1号機大型カバー換気設備他の設置について

2022年9月28日（第10回）

東京電力ホールディングス株式会社

- 1号機原子炉建屋を覆う大型カバーへの換気設備他設置に伴い、実施計画の下記の範囲について変更を申請する。

大型カバー換気設備の概略構成

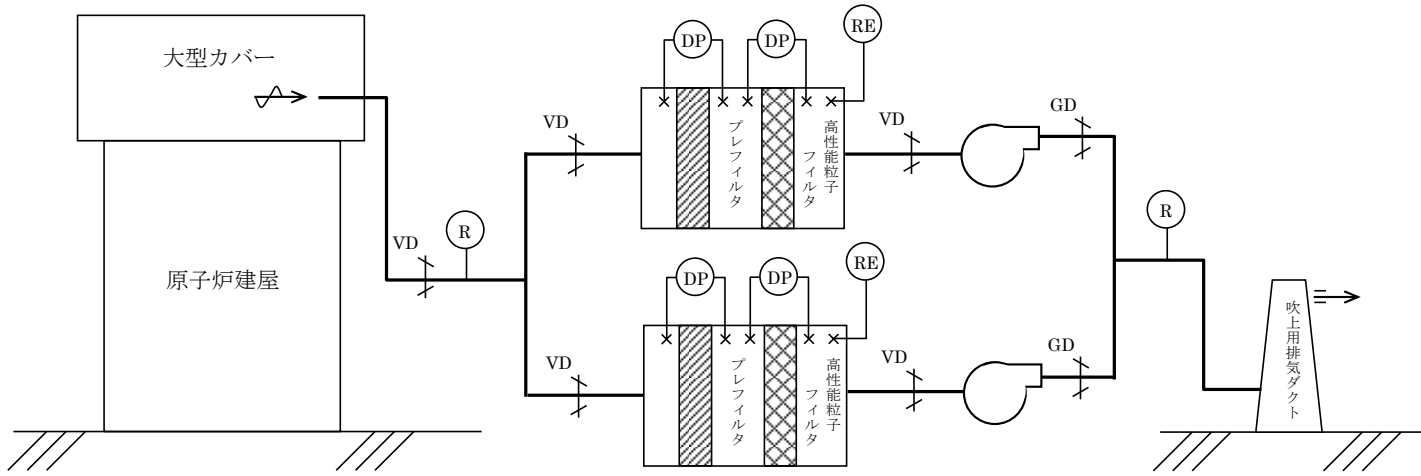
- 大型カバー内で発生する放射性物質を含むダスト（以下、ダスト）の大気への放出を抑制するため換気設備を設置する。
- 換気設備の前後に放射性物質濃度測定器を設置し、放射性物質濃度を連続監視する。
- 異常を検知した場合には、免震重要棟及び現場制御盤に警報を発する。
- 換気設備の前後の放射性物質濃度測定器の警報値は、大気拡散により敷地境界モニタリングポスト近傍の放射性物質濃度測定器の警報が発しない値とする。

- 排風機：2台（内1台予備）
- プレフィルタ：2台（内1台予備）
- 高性能粒子フィルタ：2台（内1台予備）
- 換気風量：30,000m³/h
- フィルタ効率：97%

- 排気フィルタユニット入口：2台
- 排気フィルタユニット出口：2台
- 検出器の種類：シンチレーション検出器
- 計測範囲：10⁰～10⁴s⁻¹

排風機外形図

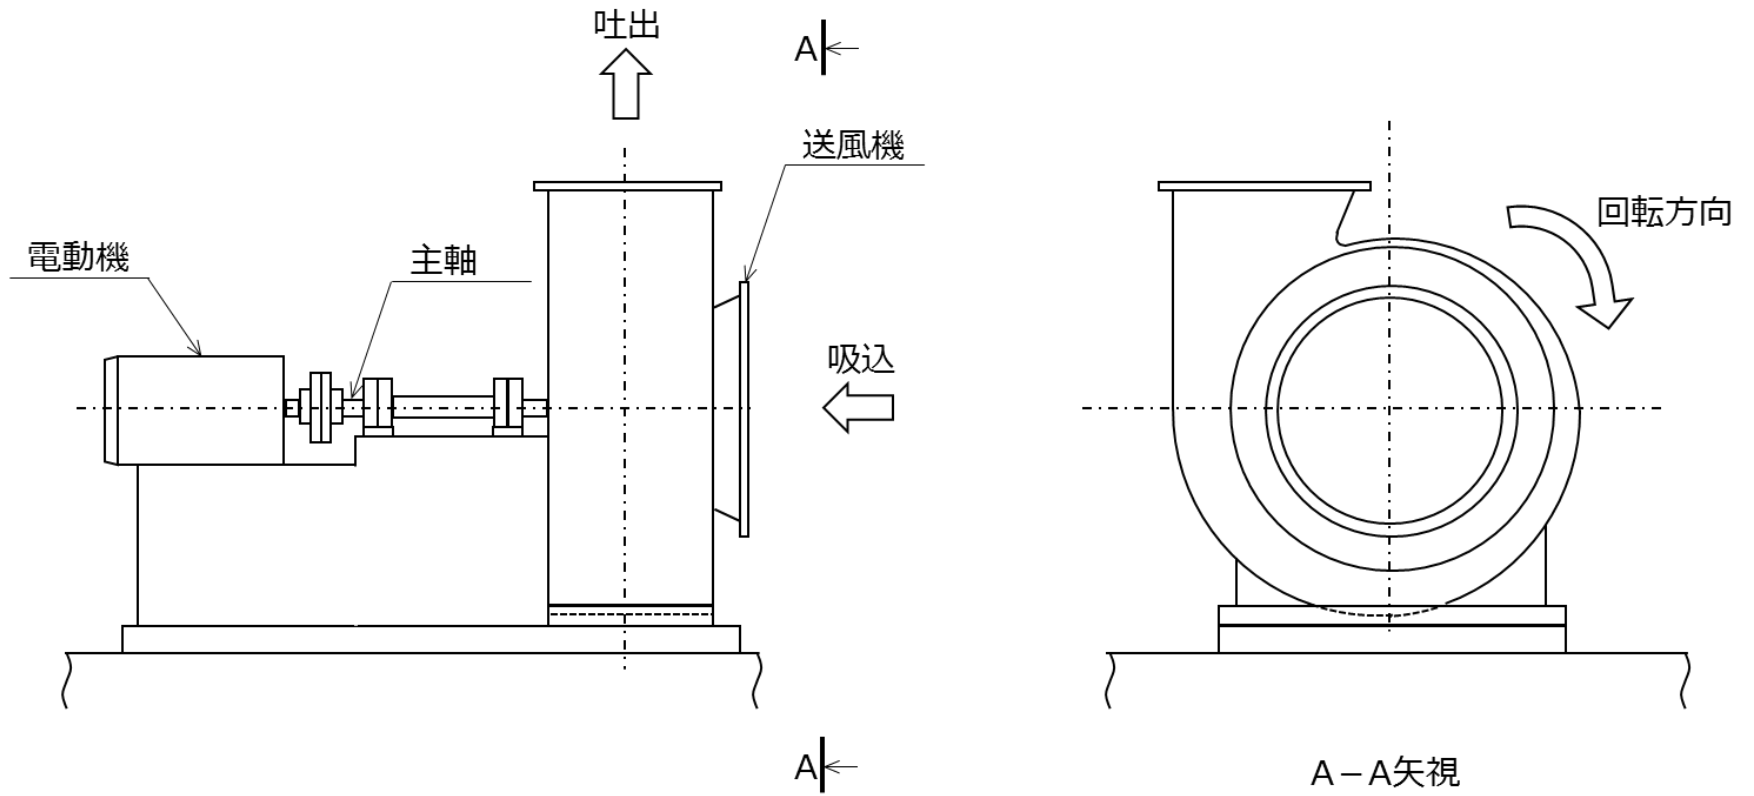
※設計進捗に伴い変更となる可能性がある

排気フィルタユニット外形図

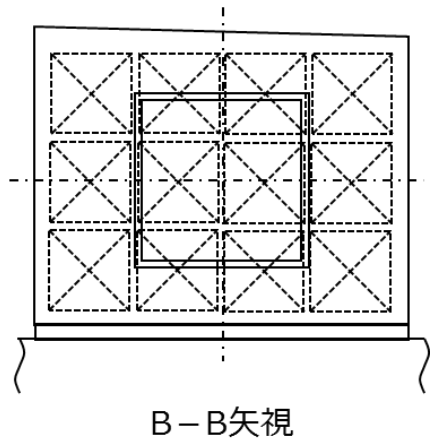
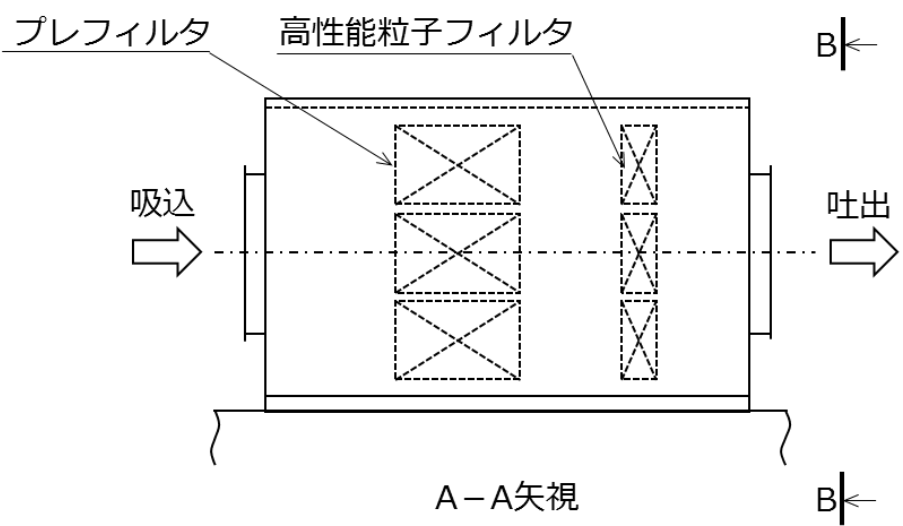
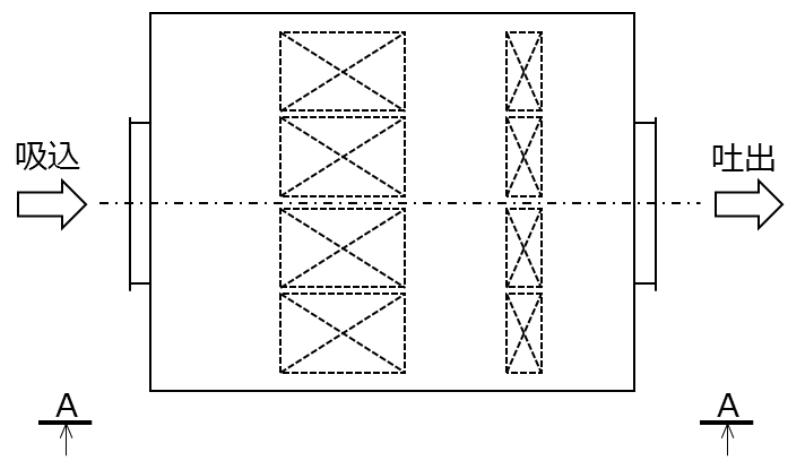
※設計進捗に伴い変更となる可能性がある

排風機の耐震評価モデル

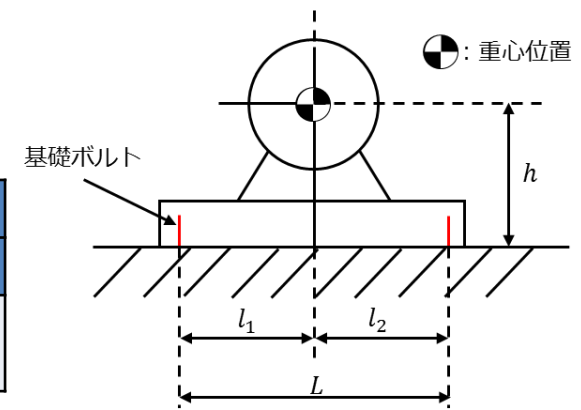
- 排風機の耐震性評価として「JEAG4601-1987原子力発電所耐震設計技術指針」を準用し、排風機の基礎ボルトの評価を行った。
- 評価の結果、基礎ボルトに生じる応力は許容値以下であり、基礎ボルトの強度が確保されることを確認した。

評価対象機器	部位	材料	評価項目	算出応力(MPa)		許容応力(MPa)	
				せん断	引張	せん断	引張
排風機	基礎ボルト	SS400	応力	5	3	139	180

フィルタユニットの耐震評価モデル

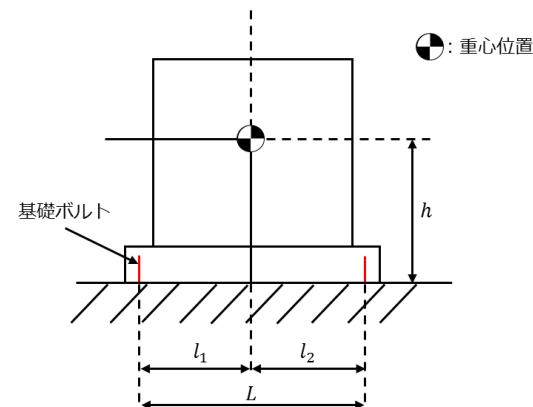
- フィルタユニットの耐震性評価として「JEAG4601-1987原子力発電所耐震設計技術指針」を準用し、フィルタユニットの基礎ボルトの評価を行った。
- 評価の結果、基礎ボルトに生じる応力は許容値以下であり、基礎ボルトの強度が確保されることを確認した。

評価対象機器	部位	材料	評価項目	算出応力(MPa)		許容応力(MPa)	
				せん断	引張	せん断	引張
排気フィルタユニット	基礎ボルト	SS400	応力	6	-	139	180
